Opinia Nr 008302

przeprowadzonych oględzin - ekspertyzy urządzeń grzewczo-kominowych

w budynku przy ul. Głuszycka nr 39/12 w Wałbrzychu
dotycząca urządzeń grzewczo-kominowych używanych przez MŁD Sp. z o.o.
BOH - Podgórze

Српска 08302.

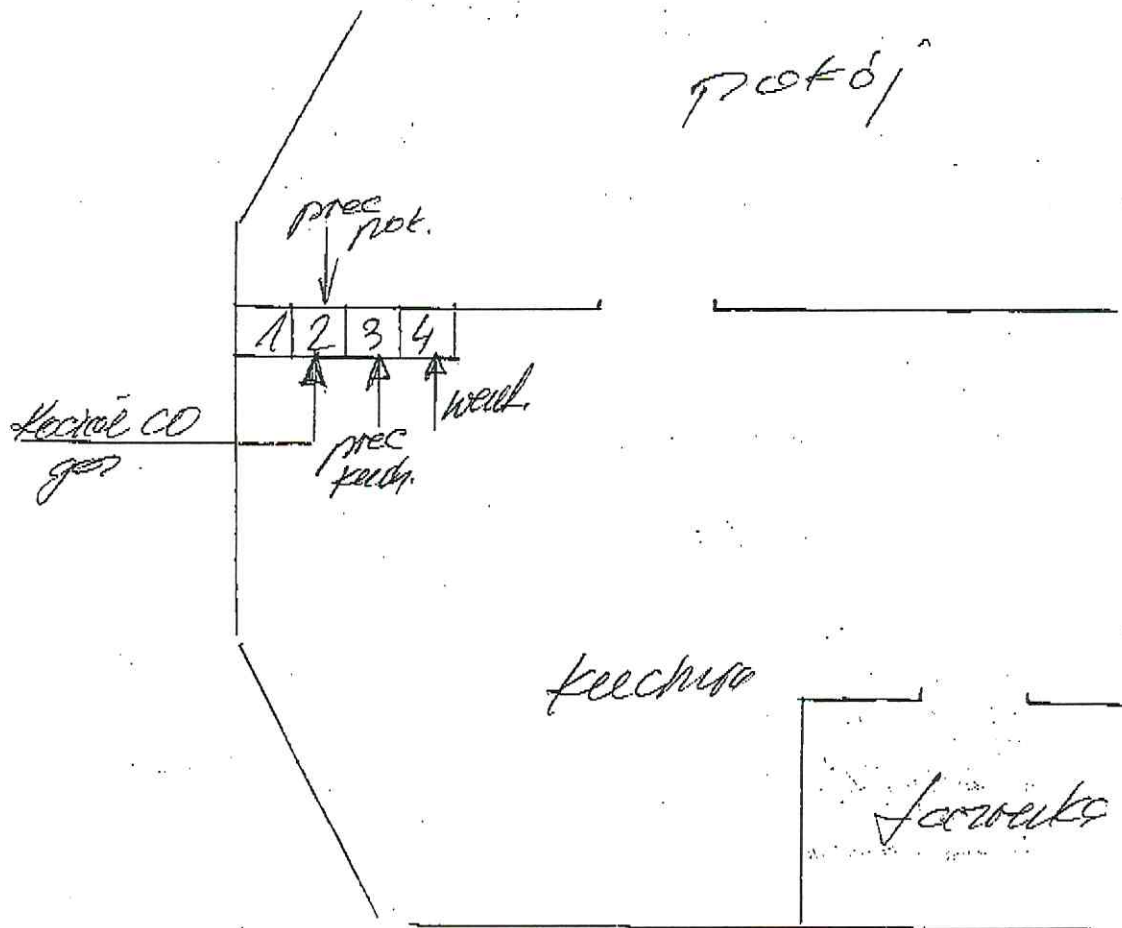
Piec grawicy w pokoju podłączeni do przewodu nr 2.
Piec grawicy w kuchni podłączeni do przewodu nr 3.
Wentylacja wywiewna w łazience i sypialni w przewodzie nr 4.
Wentylacja wywiewna w łazience i sypialni z wentylacją mechaniczną.
Kocioł gazowy z wentylacją mechaniczną podłączony do przewodu nr 2 zgodnie z wymogami producenta.
Kocioł gazowy nie opał stępnym.

Wależy zwrócić do producenta dopływ powietrza z zewnątrz.
